工程指示 / 要求簡箋(E.I.)

工程指示編號：EI / 0491 / 19

工程編號：J - 837

工程名稱：觀塘裕民坊

膠條: J818-G02

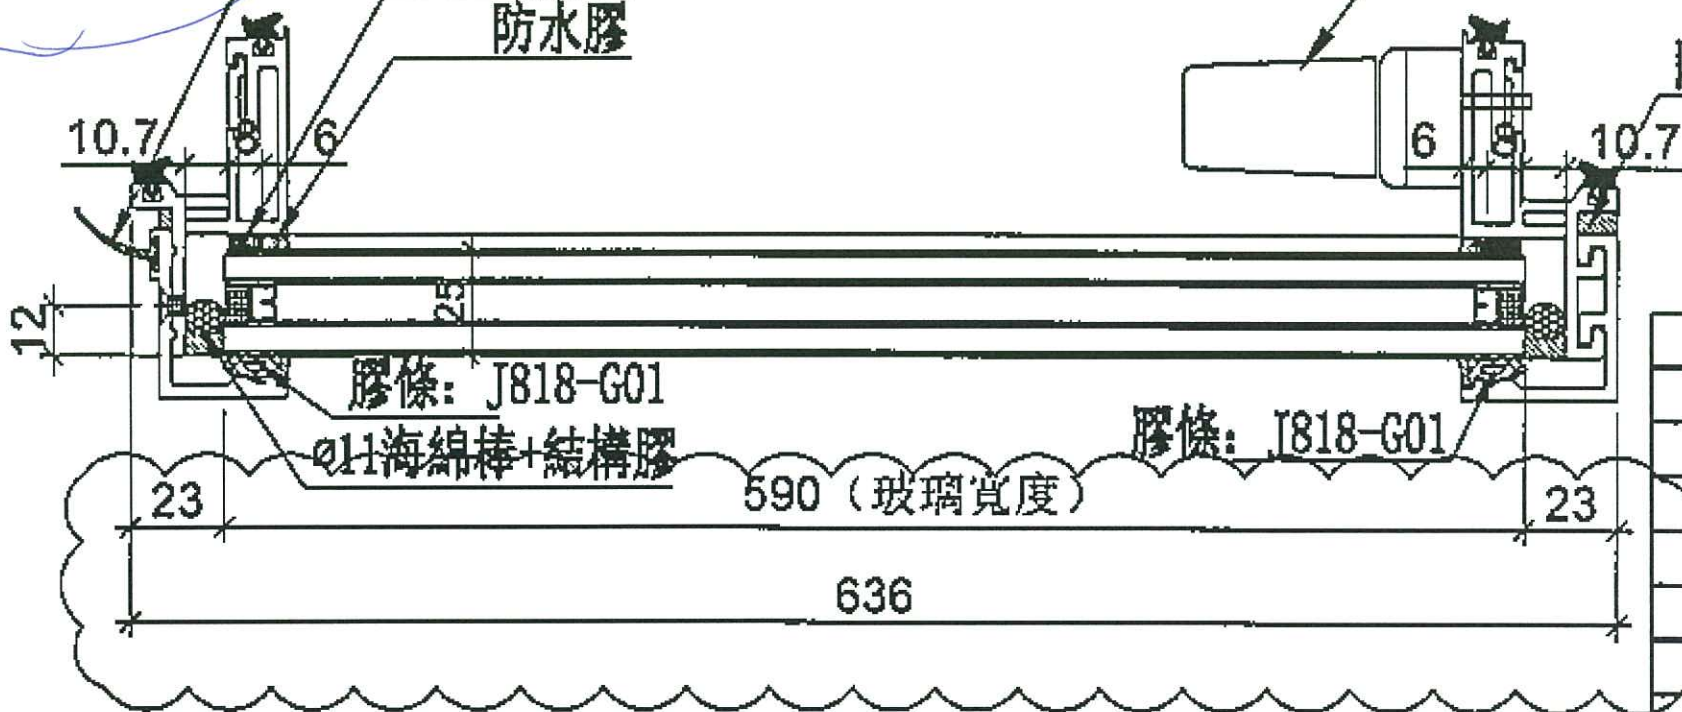
請留意: G 版: 1)按廠回覆，原#17 J833-JT02 蝴蝶窗企向膠條，

鋁模膠條位與膠條不能配合，不能安裝，

現廠已改用 J818-G02，此版 BM 修改#17 款式，補回數量 (加工圖已改)
